Département du Puy-de-Dôme
Installations Classées pour la Protection de l'Environnement
Société Aubert & Duval – Commune des Ancizes
Rapport de l'inspection de l'inspection des installations classées

Objet : Installations classées pour la protection de l'environnement :
Porter à connaissance du 12 février 2024 - Exploitation de nouvelles cuves de gaz
P.J. : projet de courrier préfectoral

2 - Projet d'exploitation de nouvelles cuves de gaz

Figure 1: Implantation actuelle

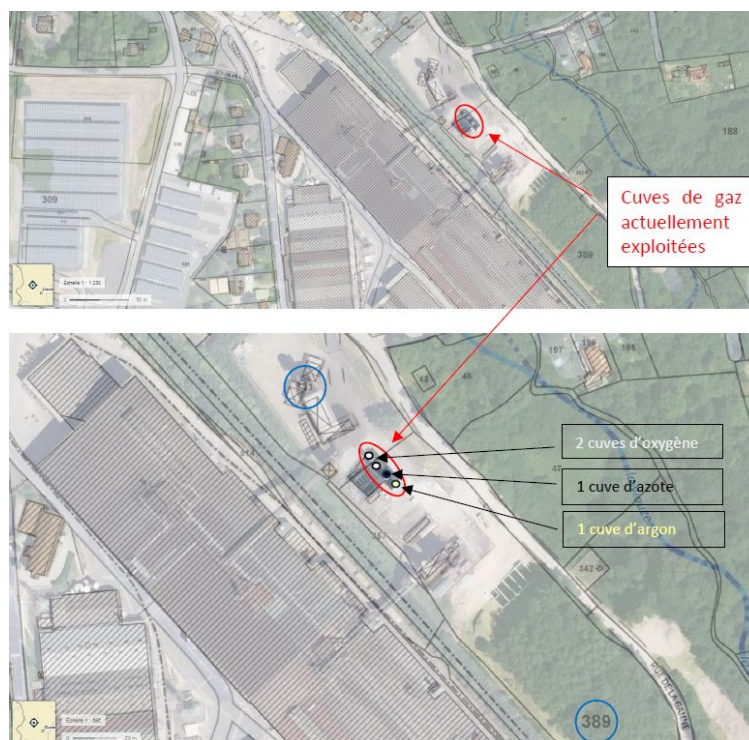
La modification sera apportée dans la zone actuelle de stockage, au Nord du site, vers la zone des dépoussiéreurs de l'aciérie.
